Naše zn. 4689/2024-SŽ-SSV-Ú3
Listů/příloh 7/8

Věc: Vysvětlení/ změna/ doplnění zadávací dokumentace č. 8
„**Modernizace ŽST Jihlava město**“

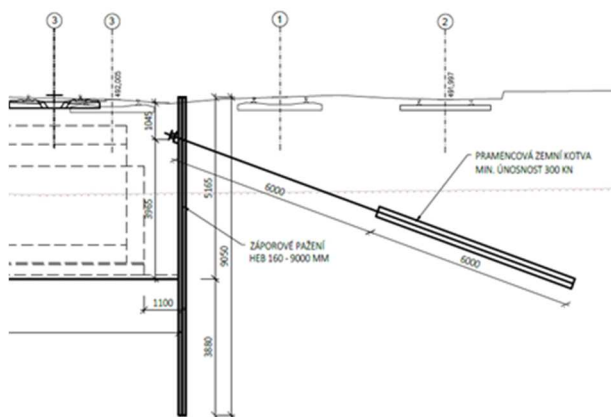
- a) V pol. č. 11313 ODSTRANĚNÍ KRYTU ZPEVNĚNÝCH PLOCH S ASFALTOVÝM POJIVEM chybí ve výkazu výměr vynásobením tloušťkou konstrukce. Žádáme o úpravu.
- b) Technická zpráva uvažuje aktivní zónu komunikace zlepšit hydraulickým pojivem, avšak vzorový řez aktivní zónu uvažuje vyměnit za vhodnou zeminu. Oproti tomu výkaz výměr obsahuje položku pro odkop aktivní zóny (pol. č. 12373A) ale zároveň i pro zlepšení této aktivní zóny (pol. č. 21566). Žádáme o vysvětlení těchto nesrovnalostí.
- c) Výkaz výměr obsahuje pol. č. 465512 DLAŽBY Z LOMOVÉHO KAMENE NA MC avšak projekt uvažuje s dlažbou z kamenných kostek, pro kterou je správně pol. č. 58212 DLAŽDĚNÉ KRYTY Z VELKÝCH KOSTEK DO LOŽE Z MC. Žádáme o úpravu výkazu výměr.
- d) Ve výkazu výměr chybí položka pro provedení vrstvy z SC 8/10 žádáme o doplnění.

- a) **Opraveno v rámci Dotazu č.137**
- b) **Nesrovnalosti byly opraveny. Ve vzorovém řezu byla opravena úprava pláň. Ve výkazu výměr byla opravena položka č.3 Odkop pro spod. stavbu silnic a železnic tř.1-bez dopravy, kód 12373A, množství 561m³
Byla změněna položka č.26 Poplatky za likvidaci odpadů nekontaminovaných-17 05 04 vytěžené zeminy a horniny – I.třída těžitelnosti včetně dopravy, kód R015130, množství 3132t**
- c) **č.12 Dlažby z lomového kamene, kód 465512 byla zrušena
Byla doplněna položka č.30 Dlážděné kryty z velkých kostek do lože z MC, kód 58212, množství 2365m²**
- d) **Bylo doplněno v rámci Dotazu č.137**
